INFORME TÉCNICO DE FISCALIZACIÓN AMBIENTAL

PLANTA AGUAS SERVIDAS LOS LOROS MUNICIPALIDAD TIERRA AMARILLA

DFZ-2018-2230-RCA

JULIO 2018

Figura 2. Layout original del proyecto (Fuente: Modificado de DIA Proyecto Instalación Planta de Tratamiento de Aguas Servidas, Los Loros).

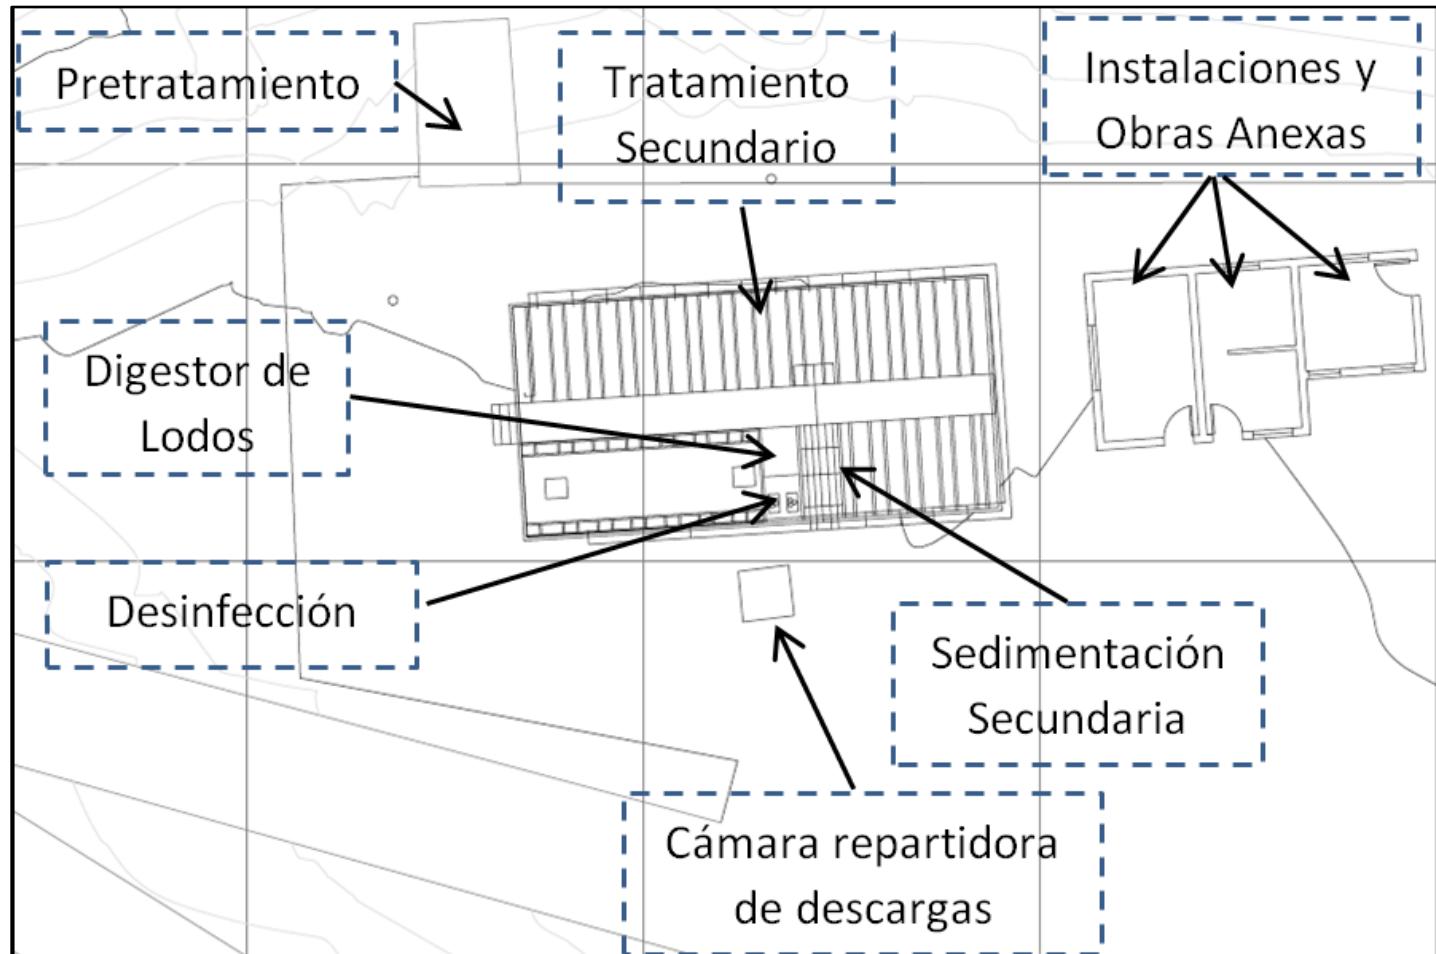
Lo anterior, toma especial relevancia al considerar que la planta de tratamiento que está siendo construida difiere de lo ambientalmente aprobado (Figura 2, 3 y 4), por lo que el tratamiento de las aguas servidas de la Localidad de Los Loros no se realiza en dicha planta, sino que en la PTAS de la localidad de Inca de Oro. Es por esto que los habitantes de la localidad de Loros, así como los usuarios de las rutas que unen a Los Loros con la localidad de Inca de Oro, se encuentran expuestos a riesgos sanitarios y ambientales, tal cual lo señala la SEREMI de Salud de Atacama en su Ord. BS3/N° 1654, de fecha 12 de julio de 2018 (Anexo 04). A saber:
